*Ministero della Transizione Ecologica*

**Parere n. 475 del 23 giugno 2023**

<b>Progetto:</b>	<p><i>Variante ex Art. 169 Dlgs n. 163/2006</i></p> <p><i>S.S. 131 "Carlo Felice". Adeguamento e messa in sicurezza della S.S. 131. Risoluzione dei nodi critici. 2° stralcio dal km 108+300 al km 158+000. Lotto di completamento.</i></p> <p><b>IDVIP 9627</b></p>
<b>Proponente:</b>	<p><b>ANAS S.p.A.</b></p>

Figura 5 – PD CIPE in rosso PE in verde

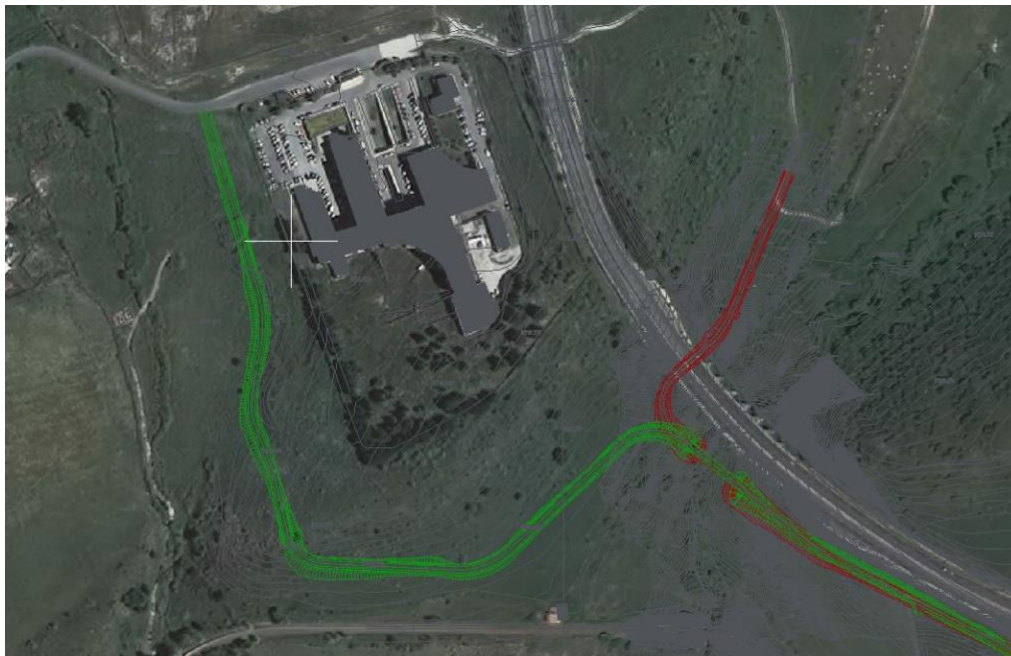
**Tipologia:** Risoluzione accessi. La variante si colloca al di fuori delle fasce di rispetto di progetto. Rappresenta pertanto una variante localizzativa.

Riscontro alla prescrizione 1.5.1 della Delibera CIPE: hanno avuto luogo indagini archeologiche preventive condotte dal personale tecnico scientifico della Soprintendenza Archeologica, belle arti e paesaggio per le provincie di Sassari e Nuoro grazie alle quale è stata rinvenuta una tomba di giganti, precedentemente non conosciuta, direttamente interferente con il tratto terminale del tracciato previsto in sede di progettazione definitiva (si veda parere MIBACT n. 610-P del 18/01/2021). Pertanto, è stata proposta una variante che garantisca il collegamento della nuova infrastruttura in progetto con la viabilità ordinaria ed al contempo la non interferenza con il ritrovamento archeologico.

La soluzione è stata preventivamente condivisa con il MIBACT, ottenendo nulla osta alla sua realizzazione (parere MIBACT n. 610-P del 18/01/2021). In quanto variante al progetto definitivo

La variante in questione garantisce il collegamento con un ridotto numero di proprietà private e pertinenze collocate in fregio alla statale. Il traffico atteso è di modesta entità ed è limitato all'ingresso/egresso alle proprietà private.

**Figura 6 – PD CIPE in rosso PE in verde: tratto terminale intervento in corrispondenza dell’innesto con S.P.17, tratto iniziale dell’intervento in corrispondenza dello svincolo di Campeda**

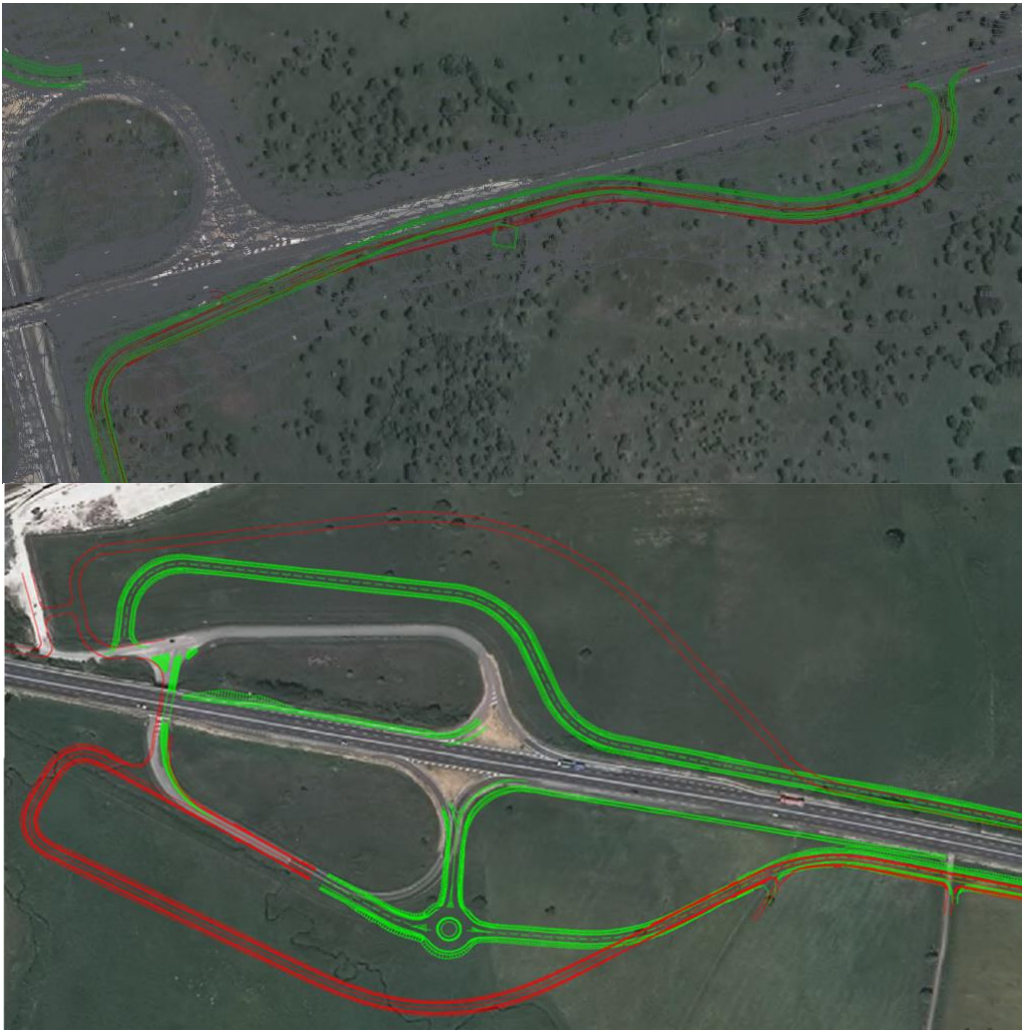
Per il tratto terminale: riscontro alla prescrizione 1.5.1 della Delibera CIPE, hanno avuto luogo indagini archeologiche preventive condotte dal personale tecnico scientifico della Soprintendenza Archeologica, belle arti e paesaggio per le provincie di Sassari e Nuoro grazie alle quale è stata evidenziata la presenza di un tratto di viabilità romana della lunghezza di circa 250 m e di una struttura di difficile interpretazione e inquadramento cronologico, direttamente interferente con il tratto terminale del tracciato previsto in sede di progettazione definitiva (si veda parere MIBACT n. 610-P del 18/01/2021). Pertanto, la viabilità è stata localmente allontanata il più possibile da queste emergenze, affiancandola alla SP17 e riuscendo in tal modo a garantire la non interferenza con le presenze archeologiche rinvenute. Nel dettaglio, la variante è caratterizzata da uno scostamento massimo di circa 5 metri verso la provinciale esistente, per uno sviluppo lineare di circa 100 metri

Per il Tratto iniziale: nel corso della fase progettuali, in ottemperanza alla prescrizione 1.1.8 della delibera CIPE n.108/2015, sono stati approfonditi gli studi idraulici, realizzando modelli di dettaglio del corpo fluviale posto in corrispondenza dello svincolo di Campeda: gli esiti dello studio hanno richiesto

una modifica del tratto iniziale dell'intervento della complanare nord, così da limitare l'impatto sul reticolo idrografico. Sulla base di detto studio e in ottemperanza alle prescrizioni nate in seno alle attività di verifica di sicurezza secondo il D.Lgs. 35/11, è stata progettata una rotatoria di diametro pari a 30 m al fine di relazionare correttamente i flussi veicolari provenienti dalle corsie di ingresso/uscita dalla S.S.131 dir. Nord (Svincolo Di Campeda) e dalla complanare nord. Quest'ultima è stata avvicinata allo svincolo ottenendo il duplice beneficio di migliorare la sicurezza intrinseca dell'intersezione, passando da un innesto banalizzato ad un'intersezione a rotatoria, e di ridurre notevolmente le aree impegnate dall'intervento, in particolare le aree intercluse, in ottemperanza alle prescrizioni 1.2.5.a della delibera CIPE n.108/2015.

Sempre in corrispondenza dello svincolo di Campeda, al fine di riscontrare le istanze presentate dagli espropriati, nella fattispecie RFI, è stata apportata una rettifica della complanare sud. Tale perfezionamento ha ottenuto il duplice beneficio di garantire il riscontro dell'esigenza sopra esposta e di ridurre notevolmente le aree impegnate dall'intervento, in particolare le aree intercluse, in ottemperanza alla prescrizione 1.2.5.a della delibera CIPE n.108/2015.

Non sussistono interferenze con nuovi vincoli. Il perfezionamento del "sistema svincolo" di Campeda (V11+S17) adottata nel PE, ottemperando alla prescrizione 1.2.5.a della delibera CIPE n.108/2015, garantisce nel complesso una sensibile riduzione delle aree intercluse in corrispondenza delle superfici direttamente interessate dalle aree vincolate.

La variante in questione garantisce il collegamento con un ridotto numero di proprietà private e pertinenze collocate in fregio alla statale. Il traffico atteso è di modesta entità ed è limitato all’ingresso/egresso alle proprietà private.

Figura 7 – PD CIPE in rosso PE in verde

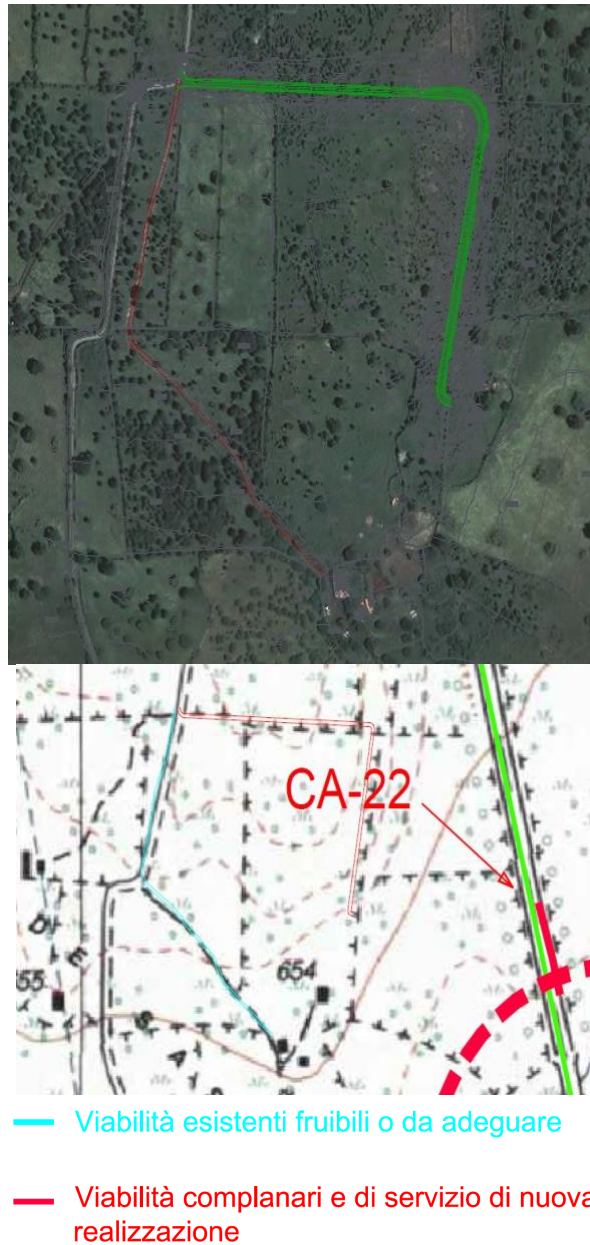
Non vi è alcuna modifica, la complanare di nuova realizzazione rimane tal quale. Nella corografia del PD CIPE era indicata con tracciolino azzurro la viabilità già esistente e fruibile per la quale non sono previsti interventi né nel PD CIPE, né nel PE.

Non si configura come una variante in quanto non vi è alcuna modifica rispetto al PD approvato dal CIPE.

Figura 10 – PD CIPE in rosso , PE presentato in VA con parere negativo CTVIA in verde

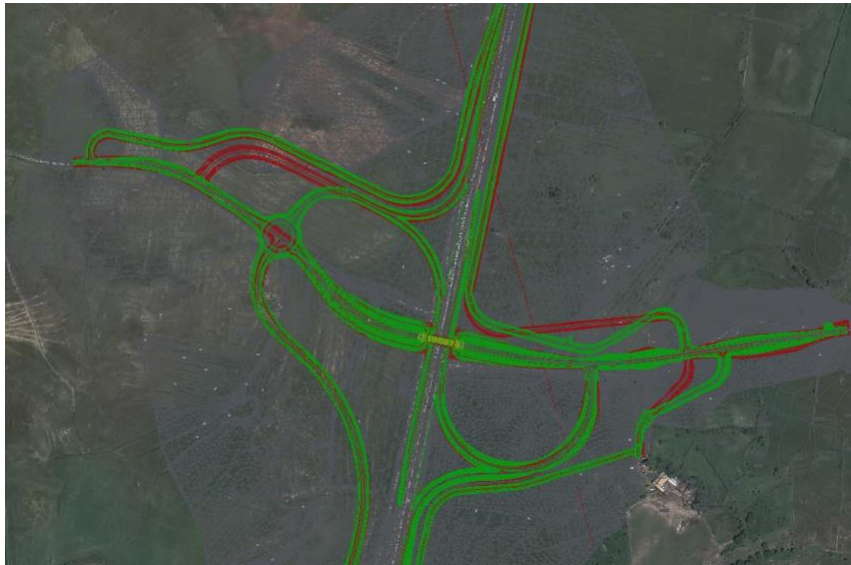
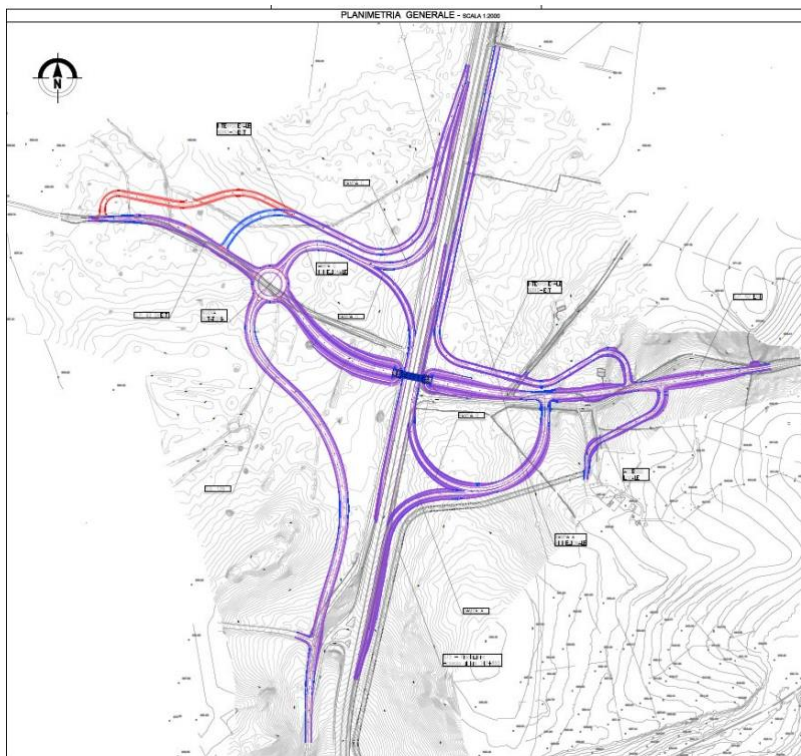
1.1.1. a) elaborare una proposta alternativa per quanto riguarda lo svincolo. Tale proposta dovrà scaturire oltre che da considerazioni di carattere prettamente trasportistico anche da analisi di carattere ambientale che tengano in debita considerazione le interferenze tra le opere in progetto e le aree della Rete Natura 2000 e con gli habitat e le specie prioritarie ivi presenti. Per quanto concerne le interferenze con gli habitat si segnala la necessità che il Proponente basi le sue valutazioni sulla carta degli habitat e non su quella dell'uso del suolo;

1.1.1. b) la proposta alternativa per lo svincolo di Mulargia – Macomer dovrà essere trasmessa prima dell'inizio dei lavori con il medesimo livello di dettaglio del Progetto Esecutivo, congiuntamente al Progetto Esecutivo della attuale soluzione inserita in Progetto Definitivo, aggiornando e fornendo parallelamente tutti gli elaborati in cui abbia rilevanza e/o influenza, diretta o indiretta, così da consentire la valutazione ambientale comparativa e l'indicazione finale.

Realizzazione di un nuovo svincolo a semiquadrifoglio con cappi su quadranti opposti, tra Mulargia e la S.S. 129-bis (eliminazione dell'intersezione a raso).

Non sussistono interferenze con nuovi vincoli. Il perfezionamento della configurazione dello svincolo adottata nel PE, in ottemperanza alla prescrizione 1.2.5.a della delibera CIPE n.108/2015, garantisce nel complesso una sensibile riduzione delle aree intercluse in corrispondenza delle superfici direttamente interessate dalle aree vincolate (Rete Natura 2000), pari al 14.38%, corrispondente ad

una diminuzione di impegno di suolo pari a circa 12.400 m<sup>2</sup>. Detta analisi è meglio rappresentata nell'elaborato T00IA00GENRE07. L'unico minimale incremento delle aree intercluse interessa principalmente il quadrante SUD EST, in aree non perimetrate come Aree Rete Natura 2000.

In ottemperanza alla prescrizione 1.2.6.m della delibera CIPE n.108/2015 sono stati inseriti n.8 attraversamenti faunistici collocati a quota più alta, e dotati all'imboccatura di appositi inviti costituiti da palizzate e piantumazioni arbustive. In ottemperanza alla prescrizione 1.1.1 della delibera CIPE n.108/2015 e dei pareri pervenuti nell'ambito delle procedure di Verifica di Variante [ID:7370] e di Verifica di Attuazione [ID:6200], è stata prodotta una relazione di V.Inc.A. di livello appropriato (El. T00IA00GENRE06) che ha affrontato approfonditamente la tematica delle incidenze ambientali e la sottrazione di habitat prioritari; nel dettaglio, per il presente intervento detta sottrazione è stata analizzata, censita e quantificata, prevedendo adeguate misure di mitigazione dirette a favorire ampliamento, valorizzazione e conservazione dell'habitat prioritario e di conseguenza anche lo status di conservazione della specie; gli esiti di detto studio sono stati condivisi con ARPAS, ottenendo nulla osta dalla stessa con nota Prot. n. 45062/2022 del 12/12/2022.

**Figura 13 – PD CIPE in rosso PE in verde**

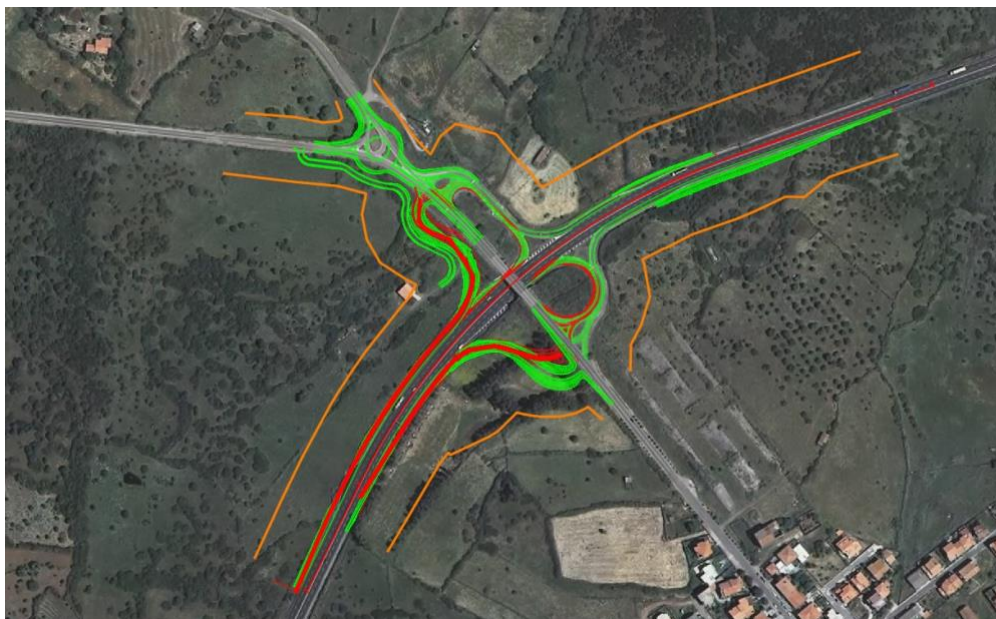
Messa in sicurezza dell'intero svincolo, con adeguamento e parziale delocalizzazione delle rampe dello Svincolo di Paulilatino Sud al km 119+000. Riqualfica e messa in sicurezza della viabilità locale.

La variante non modifica la funzionalità dello svincolo ed il volume di traffico atteso e già previsto nel progetto definitivo approvato dal CIPE, nonché dalla Commissione Tecnica di Verifica di Impatto Ambientale - VIA e VAS, n. 1875 del 25/09/2015. In generale, i perfezionamenti non comportano un aggravio delle condizioni di pressione acustica nei confronti dei ricettori presenti nell'area di intervento, in quanto non si ha un avvicinamento della fonte del rumore a detti ricettori.
